Bijlage 11 Nota inspraak en vooroverleg Voorontwerp- inpassingsplan 'Reconstructie N598 De Hut-De Plank'

Nota van vooroverleg Voorontwerp-inpassingsplan 'Reconstructie N598 De Hut – De Plank'

Nota van Inspraak Voorontwerp-inpassingsplan 'Reconstructie N598 De Hut – De Plank'

Nota van Inspraak Voorontwerp-inpassingsplan 'Reconstructie N598 De Hut – De Plank'

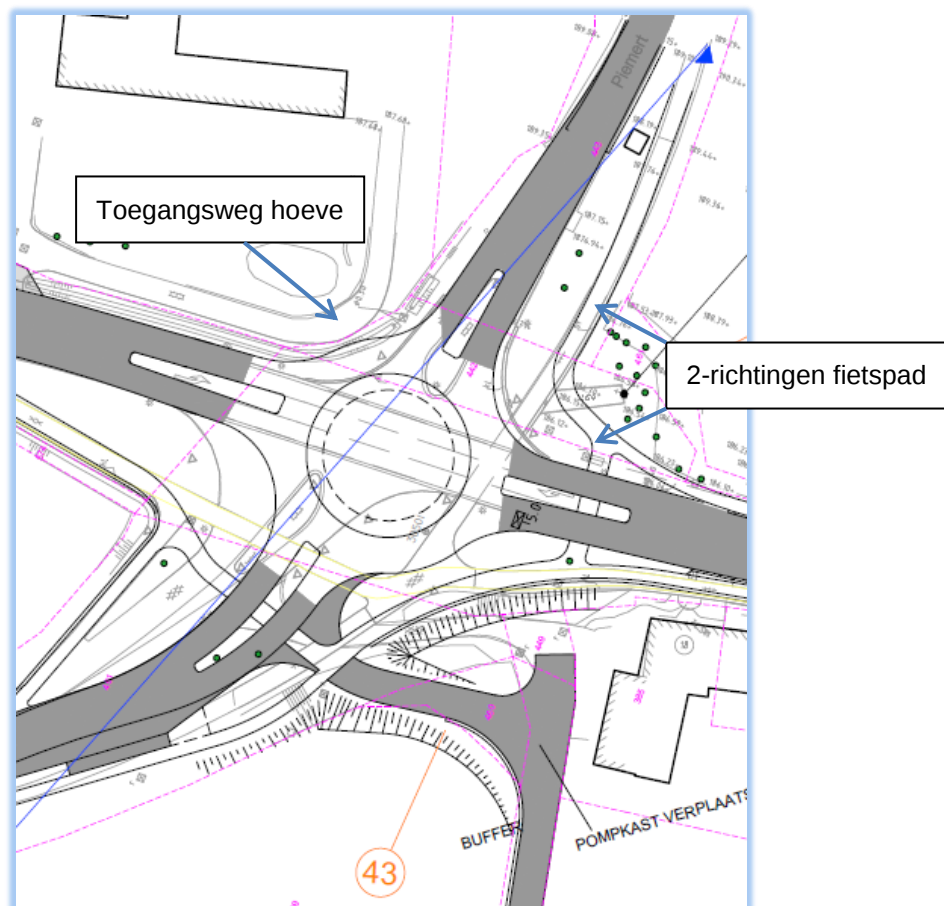
Geplande rotonde Hoogcruts: voor fietsers is het, komende vanuit Slenaken richting Noorbeek, gewenst dat men aan de rechterkant kan blijven fietsen en dan de N598 over kan steken.

In het ontwerp is er voor gekozen om het fietspad aan te sluiten op het bestaande dubbelzijdige fietspad aan de oostzijde van de rotonde (zijweg Hoogcruts). Uiteraard wordt bij de technische uitwerking de oversteek op de rotonde verkeersveilig uitgevoerd.

Het aanleggen, zoals door inspreker voorgesteld, van een fietspad aan de rechterzijde van de Piemert zou een behoorlijke ingreep betekenen op het aangrenzende perceel. Nu ligt de toegangsweg naar de hoeve dicht langs de N598. Het fietspad aan de rechterzijde van de Piemert richting rotonde leggen betekent het verleggen van deze toegangsweg en een behoorlijke herinrichting van het terrein aan de voorzijde van de hoeve.

Hier is van de zijde van Provincie Limburg niet voor gekozen.

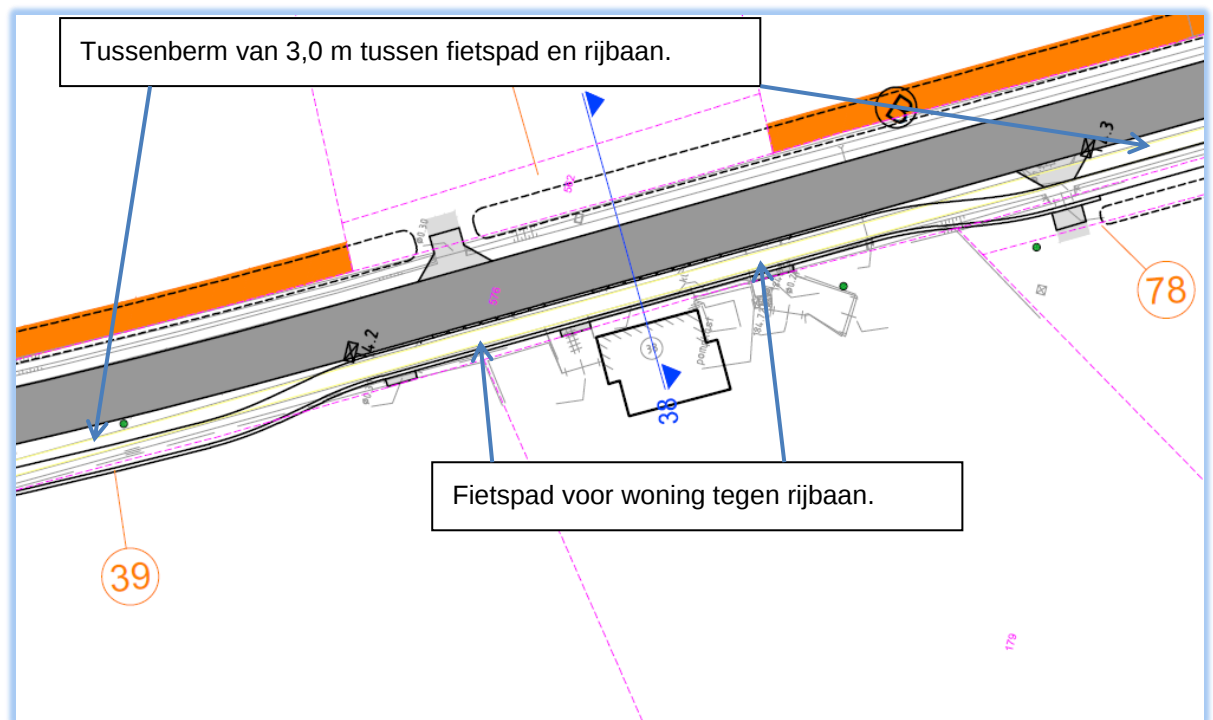
Voor fietsers is de bocht van Margraten richting het dubbelzijdig fietspad van de N598 onoverzichtelijk. Verzocht wordt de overzichtelijkheid te verbeteren.

Ter hoogte van de aansluiting van de N598 met de N278 wordt de bocht behoorlijk ruimer gemaakt, hetgeen de overzichtelijkheid ten goede komt en daarmee de veiligheid aanzienlijk verbeterd. Gemaakte opmerking is reeds verwerkt in het uitvoeringsontwerp, het voorliggend inpassingsplan behoeft op dit punt geen aanpassing.
